Kystdirektoratet  
J.nr. 2026 - 12195  
Ref. cahas  
Den 6. maj 2026

## Revideret dispensation til forøgelse af taghøjde og udvidelse af vindue og vindueshul inden for strandbeskyttelseslinjen

Der er søgt om dispensation fra naturbeskyttelseslovens<sup>1</sup> § 15 til at forøge taghøjden og udvide et vindueshul i Skole- og Behandlingshjemmet Orøstrand inden for strandbeskyttelseslinjen på ejendommen matr.nr. 55l, Bybjerg By, Orø, Stænget 6, 4305 Orø i Holbæk Kommune.

Fig. 3. Facadebilleder af eksisterende hovedbygning.

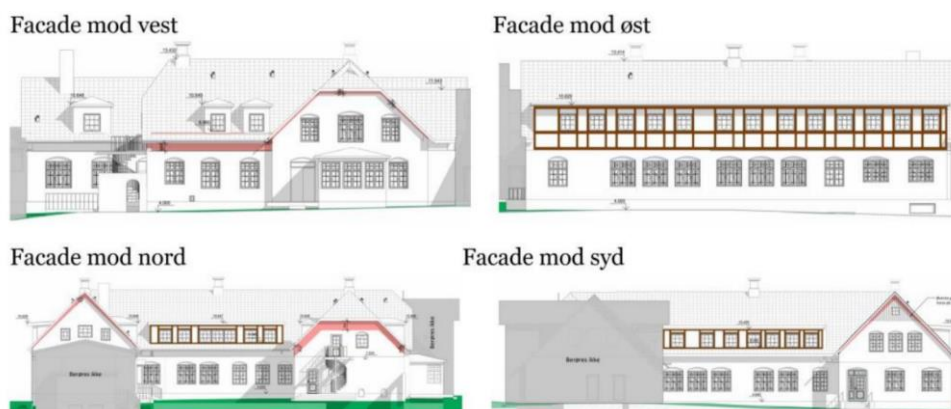
Ingeniørfirmaet, J&P, har på vegne af ejendommens ejer ansøgt Kystdirektoratet om dispensation til at forøge taghøjden i forbindelse med udskiftning af hovedbygningens tag (se fig. 2-4). Det er af ansøger anført, at det eksisterende tagpladetag skal udskiftes til et nyt tagpladetag hvorved den nuværende isolering vil forøges, således der sker en mindre forøgelse af bygningshøjden.

I nærværende sag ansøges der ikke om en udskiftning men om en udvidelse af et eksisterende vindue. Derudover vurderer Kystdirektoratet, at nogle af de ønskede forøgelser af taghøjderne ikke kan anses for at være mindre forøgelser af "ubetydeligt omfang" eller mindre forøgelser til udelukkende isolering. Kystdirektoratet vurderer på den baggrund, at der ikke kan gives dispensation til dele af det ansøgte projekt efter ovennævnte bestemmelse og praksis.

Det ansøgte skal derfor behandles efter den restriktive dispensationsadgang i lovens § 65b, stk. 1, hvor en dispensation forudsætter, at der er tale om et særligt tilfælde. Efter en samlet vurdering finder Kystdirektoratet, at der i nærværende sag er tale om et særligt tilfælde, som kan begrunde, at der gives dispensation til det ansøgte. Kystdirektoratet lægger vægt på, at den ansøgte udvidelse af vinduesarealet er meget begrænset og at vinduet udvides i et tidligere vindueshul, som i forvejen kan anes i murværket. Derudover lægger Kystdirektoratet vægt på, at den nye taghøjde er nødvendig for at kunne leve op til nutidens bygningsmæssige krav, ligesom forøgelsen vurderes at være nødvendig for at forbedre boligforholdene for Orøstrands beboere. Kystdirektoratet vurderer afslutningsvis, at en forøgelse af hovedbygningens højde, så den omtrent svarer til højden på behandlingshjemmets nyere tilbygning, vil give den samlede bebyggelse et mere harmonisk udtryk.

Kystdirektoratet giver på denne baggrund dispensation til en forøgelse af taghøjden på behandlingshjemmets hovedbygning samt en udvidelse af eksisterende vindue i hovedbygningens nordgavl.

Fig. 7. plantegning over den nye førstesal indsendt af ansøger.

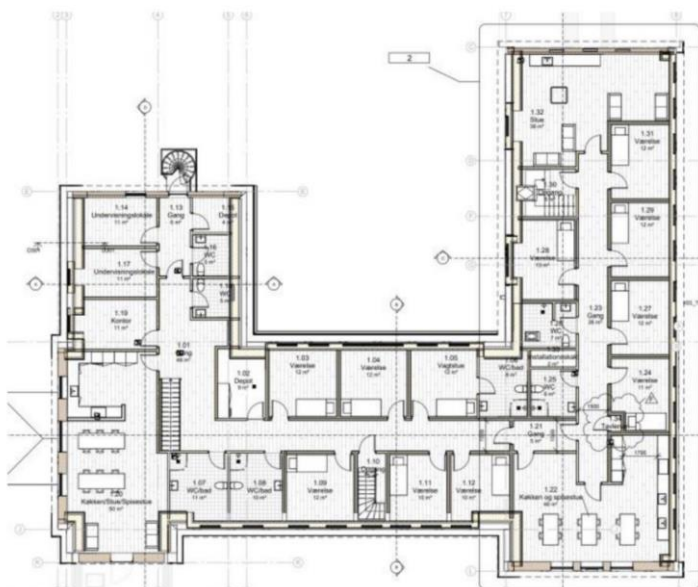
I ansøgningen er det afslutningsvist oplyst, at der foretages enkelte justeringer i planløsningen på førstesalen. Boligareal vil ikke udvides, ligesom den eksisterende anvendelse af etagen ikke vil ændres. De indvendige ændringer vurderes således ikke at kræve dispensation fra Kystdirektoratet (se fig. 7).
